Landkreis Kronach, Rad-Orte-Katalog

Rad-Ort Nummer 17-011

Ort Kronach, Voitländer-Unterführung vom Bahnhofsgebiet /
Schwarzem Steg zur Bamberger Strasse.

Luftbild

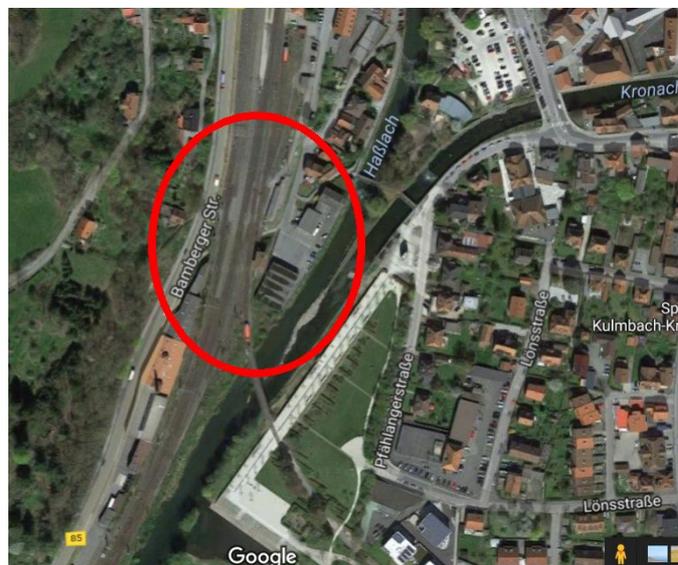
Unterführung: Die gut 3 Meter breite Unterführung unter der Bahnstrecke ist nur für Fußgänger zugelassen. Für Radler gibt es als Alternativen nur den 1,2 km entfernten Südkreisel und die 700 Meter entfernte ungeeignete Nordbrücke. Die Unterführung ist am Westende 210 cm hoch, in der Mitte 230, am Ostende knapp 230 cm hoch.

Gehweg Ost: Am Ausgang der Unterführung zur Bamberger Strasse ist der ca. 160 m lange Gehweg in schlechtem Zustand. Beim Unterführungs-Ausgang ist die B85 Richtung Südkreisel schlecht einsehbar; gar nicht einsehbar, wenn Gehweg und Fahrbahn von Voitländer-Lkw blockiert sind. Auch ist dadurch der Kfz-Verkehr auf der B85 eingeschränkt.

Gehweg West: An der Bamberger Strasse (B85) selbst gibt es keinen Radweg, der Gehsteig unter dem Hang wäre wegen schwachem Fußgängerverkehr für Radler nutzbar, hat aber eine hohe Bordsteinkante.

Die Einschränkungen sind eine unnötige Behinderung der Radler. Und eine starke Gefährdung auf den Alternativ-Wegen. Die Breite der Unterführung liesse Begegnungsverkehr aller zu. Die lichte Höhe am Westende ist 15 cm niedriger als empfohlen.

Die Ladetätigkeit mit etlichen Fässern brennbarer Flüssigkeiten auf der Bundesstrassen-Fahrbahn kann Unfälle mit nachfolgendem Grossbrand provozieren.

Ausweisen der Unterführung als Geh- und Radweg.

Wenn nötig, absenken des gepflasterten Bodens am Westende um ca. 15 cm.
Warnbaken, die auf die reduzierte Höhe hinweisen.

Reparatur des Gehsteigs entlang dem Mineralölwerk Voitländer und Ausweisen als Geh-/Radweg, damit Fußgänger und Radler an der Stelle queren können, wo die B85 in beide Richtungen einsehbar ist.

Ausweisen des Gehsteigs an der Westseite der Bamberger Strasse als Geh- und Radweg. Absenken des Randsteins.

Den Ladeverkehr der Firma Voitländer von der Bundesstrasse weg in den Firmenhof
